RELATÓRIO DE FISCALIZAÇÃO AGENERSA/CASAN N° 215/2025

PROCESSO	SEI-480002/000796/2025		
CONCESSIONÁRIA	Águas do Rio	BLOCO	01
REPRESENTANTES DA CONCESSIONÁRIA	Claudinei Dunke – Coordenador de operação Flavia Pacheco Lima – Supervisora de operação		
UNIDADE/OBRA FISCALIZADA	Estação de Reservação (ERES) 79 - Colubandê		
ENDEREÇO DA UNIDADE/OBRA FISCALIZADA	Rua Nestor Moreira, Nova Cidade, São Gonçalo		
TIPO DE FISCALIZAÇÃO	Programada		
OBJETIVO DA FISCALIZAÇÃO	Verificar as condições de operação e manutenção das unidades		
MOTIVO DA FISCALIZAÇÃO	Cumprimento do Contrato de Concessão, cláusula 20 e Art. 16 do Anexo X		
PERÍODO DE FISCALIZAÇÃO	02/06/2025

Foto 1 – Vista da entrada da ERES

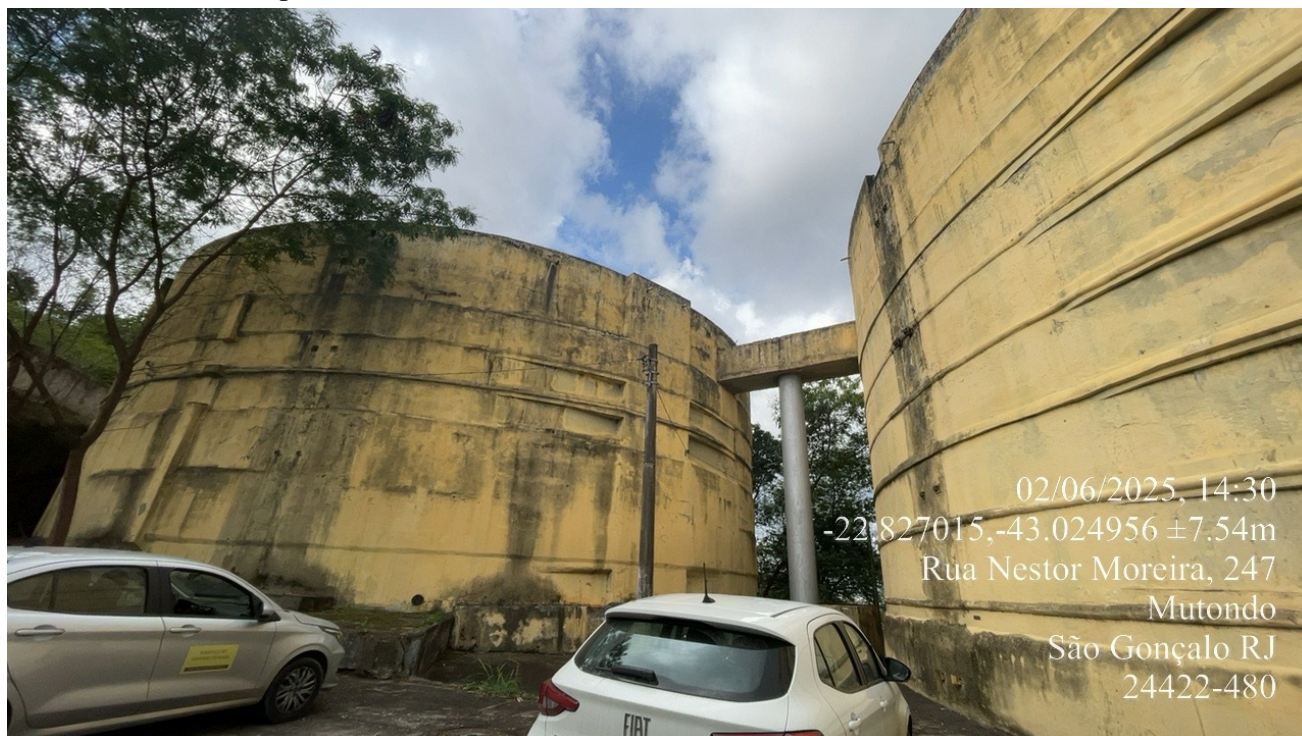
- no momento da fiscalização a EEE estava operando normalmente;
- a unidade não possui escada de acesso a parte superior do reservatório (Foto1);
- o local possui restrição de acesso às suas áreas (Foto 1);
- o reservatório não possui indicador de nível (Foto 2).

1. Unidade sem identificação (Foto 1)

Conforme Lei nº 11.445/2007, art. 2º, inciso X, o controle social é um dos princípios fundamentais para a prestação de serviços públicos de saneamento básico. Sendo assim, uma identificação visível é essencial para garantir o acesso à informação.

- Identificar unidade;
- Realizar manutenção de rachaduras e terreno;
